泊発電所3号炉

基準津波に関するコメント回答

(日本海東縁部に想定される地震に伴う津波・
地震に伴う津波と地震以外の要因に伴う津波の組合せ)

令和5年12月8日
北海道電力株式会社

「貯留堰を下回る時間」の最大ケースの考察・妥当性確認 (1/2)

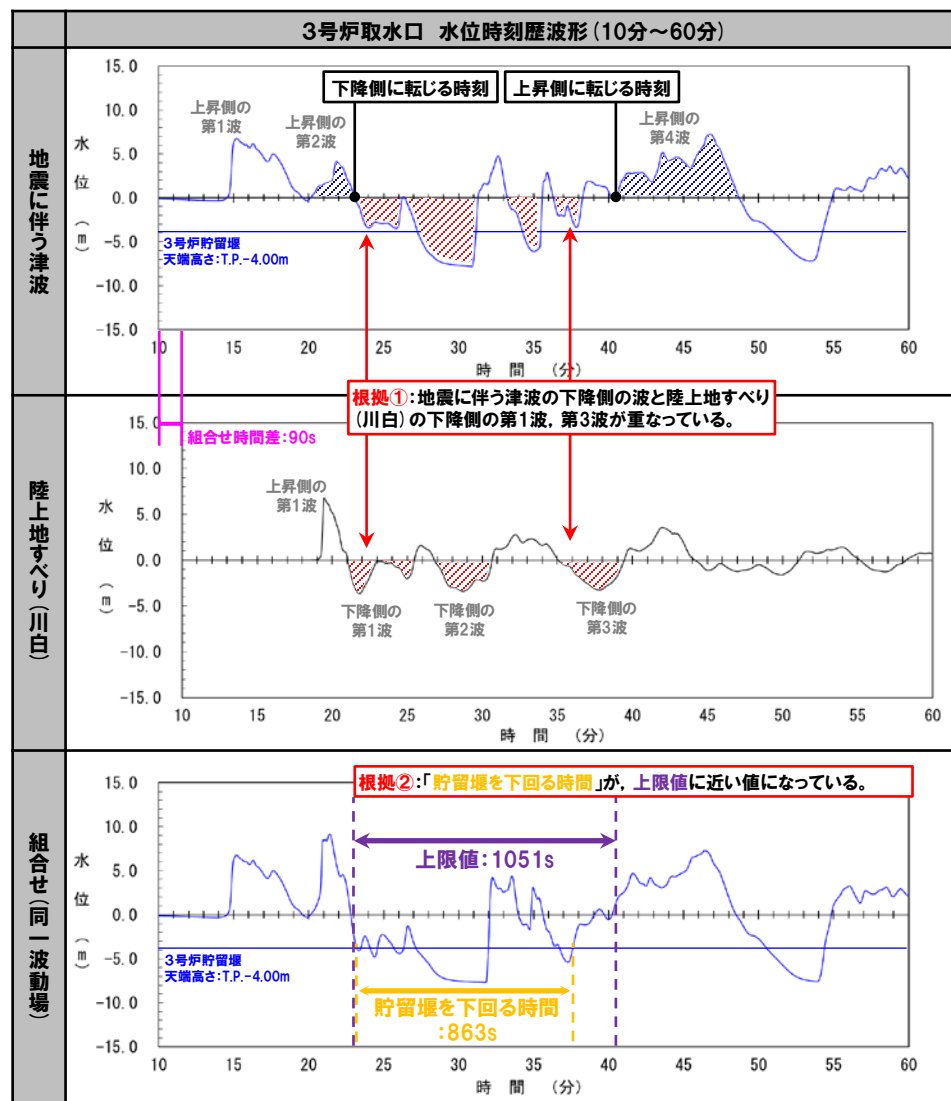
指摘時期	No	指摘事項	説明時期
令和5年3月24日 審査会合	33	地震による津波と陸上地すべりによる津波の組合せ評価において、地震による津波の評価結果のうち水位下降側の波源として選定したものが、組合せ後に水位上昇側の最大水位となったことを踏まえ、現在の組合せ候補としている波源で、組合せ後の水位に影響の大きい波源が選定できているのかについて、分析結果を踏まえて根拠を明確にした上で説明すること。 検討の具体例は以下のとおり。 【水位下降側】 ➢ 位相の変動を考慮する必要がないとする根拠について、位相の変動が水位低下時間の算出結果に影響しないという具体例で示すなど、明確に説明すること。	今回説明※1 ※1:水位上昇側については、令和5年10月20日審査会合において説明済み
	34	敷地に対して大きな影響を及ぼす波源の選定については、現在の選定方針では、各地形モデルについて影響が大きな波源の選定が適切になされているかが判然としない。 先行サイトの評価例(防波堤の有無を分けて波源を選定する)も参考にした上で泊サイトの特徴も踏まえた考え方を整理すること。	今回説明※1 ※1:水位上昇側については、令和5年10月20日審査会合において説明済み
令和5年10月20日 審査会合	35	水位下降側については、変更した基準津波の選定方針に基づき、地震に伴う津波(下降側)の評価結果及び地震以外の要因に伴う津波との組合せ評価結果を説明すること。 その際は、波源選定の妥当性について根拠を明確にして説明すること。	今回説明

○「貯留堰を下回る時間」が長くなるメカニズムの分析※1を踏まえたうえで、「貯留堰を下回る時間」の最大ケースに対して位相 (東西方向位置等) の変動を考慮する必要がないとする根拠は、以下の①②のとおりである。

①地震に伴う津波の上昇側の第2波が下降側に転じる時刻・上昇側の第4波に向け上昇側に転じる時刻付近において、「地震に伴う津波の下降側の波」と「陸上地すべり (川白) の下降側の波」が重なっており、「貯留堰を下回る時間」が選定した波源において長くなる位相の関係となっていることを確認した (右図の**根拠①**参照)。

②上記の結果、「貯留堰を下回る時間」が、選定した波源において、地震に伴う津波の上昇側の第2波・第4波の間の引き波時で形成される**上限値**※2に近い値になっていることを確認した (右図の**根拠②**参照)。

妥当性確認の方針 (1/2)

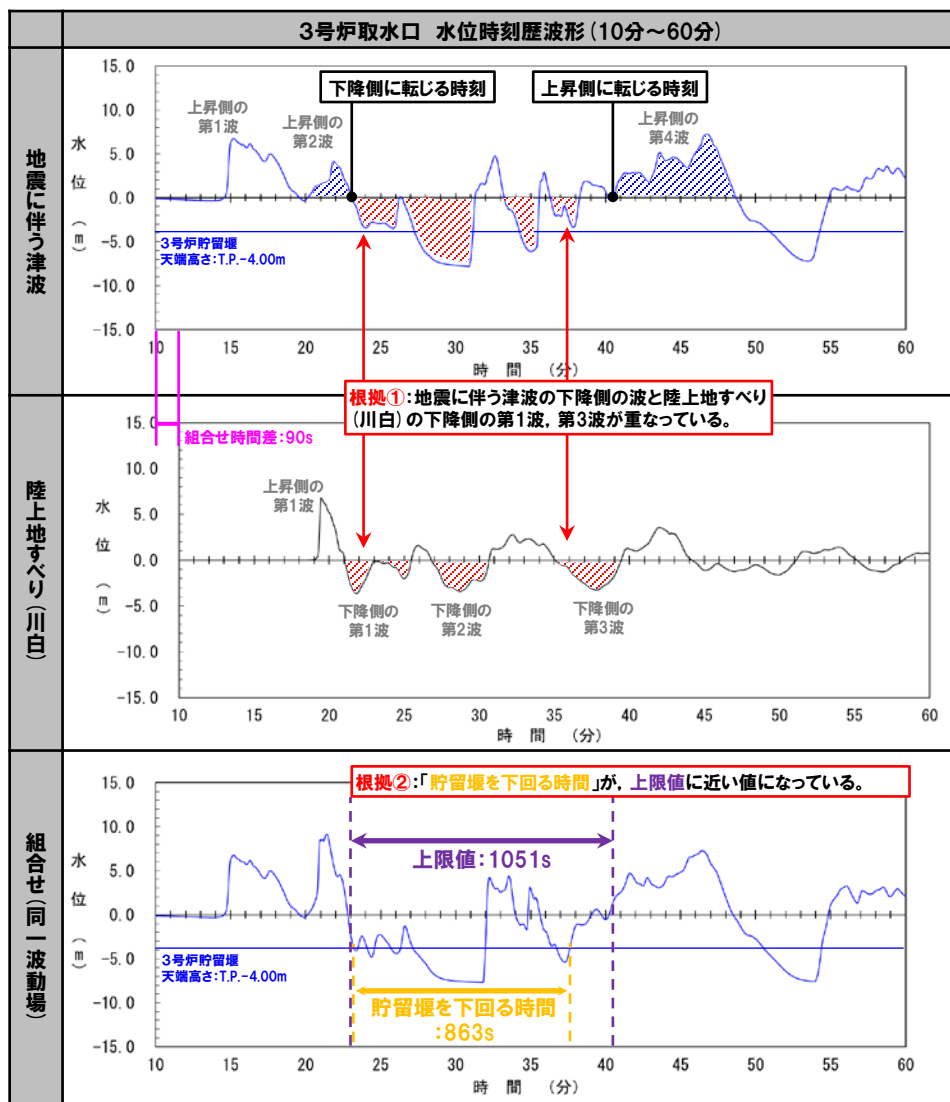
【貯留堰を下回る時間の最大ケースに対して
位相（東西方向位置等）の変動を考慮する必要がないとする根拠】

○「貯留堰を下回る時間」が長くなるメカニズムの分析※1を踏まえたうえで、「貯留堰を下回る時間」の最大ケースに対して位相（東西方向位置等）の変動を考慮する必要がないとする根拠は、以下の①②のとおり確認する。

①地震に伴う津波の上昇側の第2波が下降側に転じる時刻・上昇側の第4波に向け上昇側に転じる時刻付近において、「地震に伴う津波の下降側の波」と「陸上地すべり（川白）の下降側の波」が重なっており、「貯留堰を下回る時間」が選定した波源において長くなる位相の関係となっていることを確認する（右図の**根拠①**参照）。

②上記の結果、「貯留堰を下回る時間」が、選定した波源において、地震に伴う津波の上昇側の第2波・第4波の間の引き波時で形成される**上限値**※2に近い値になっていることを確認する（右図の**根拠②**参照）。

妥当性確認の方針 (2/2) 組合せ評価における「貯留堰を下回る時間」の上限値

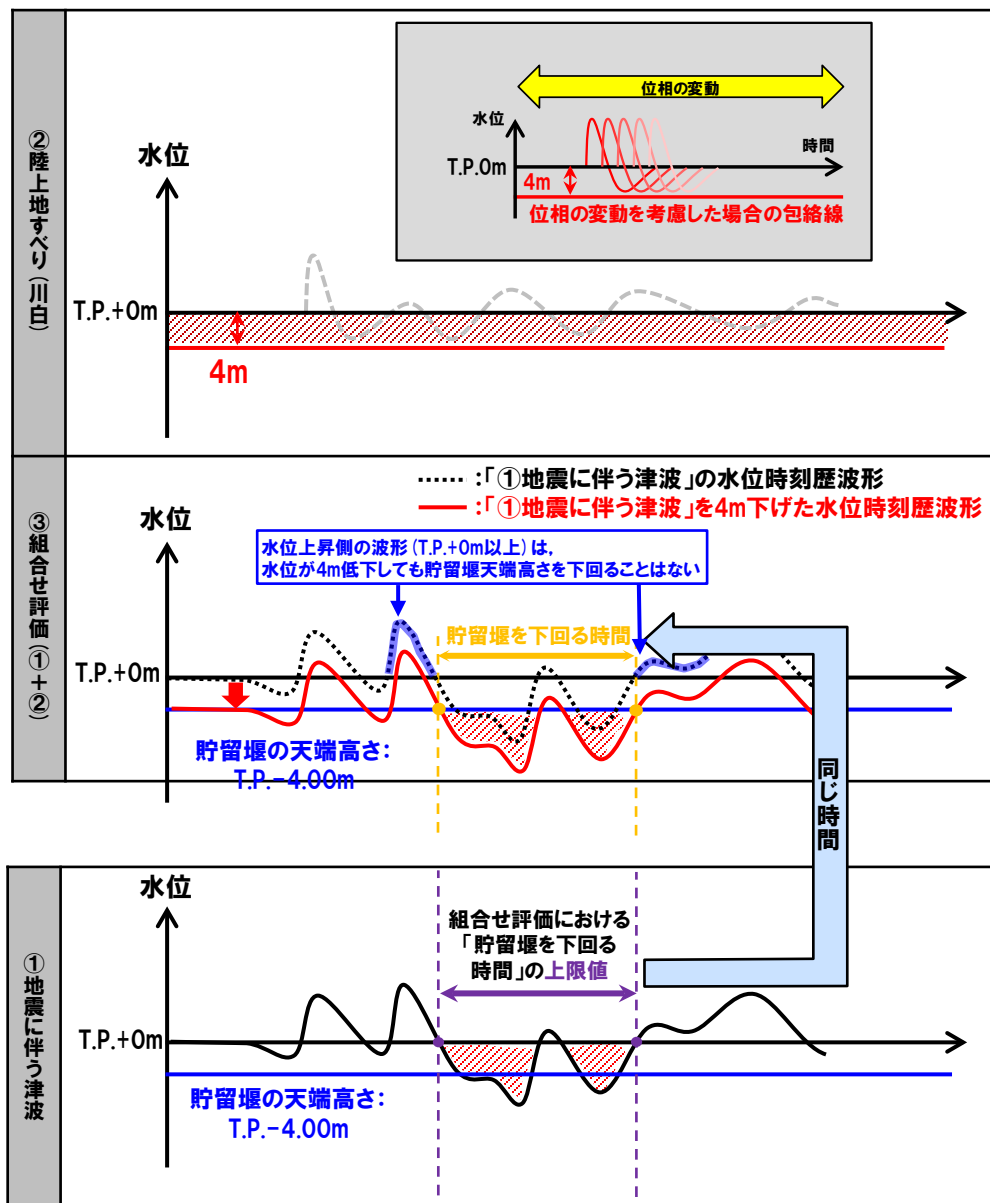
○組合せ評価における「貯留堰を下回る時間」の上限値を検討する。

- 陸上地すべり(川白)の最大水位下降量は4mであり、かつ、貯留堰の天端高さは、T.P.-4.00mである。
- 仮に、全ての時刻において地震に伴う津波の水位時刻歴波形が一律4m下がると仮定した*場合に、水位下降側の組合せ評価(「貯留堰を下回る時間」)として最も保守的な評価になる。

- 陸上地すべり(川白)の最大水位下降量が4m程度であることを踏まえ、全ての時刻において陸上地すべり(川白)の水位下降量が一律4mであると仮定した波形(右図②参照)との組合せ評価と同等となる。
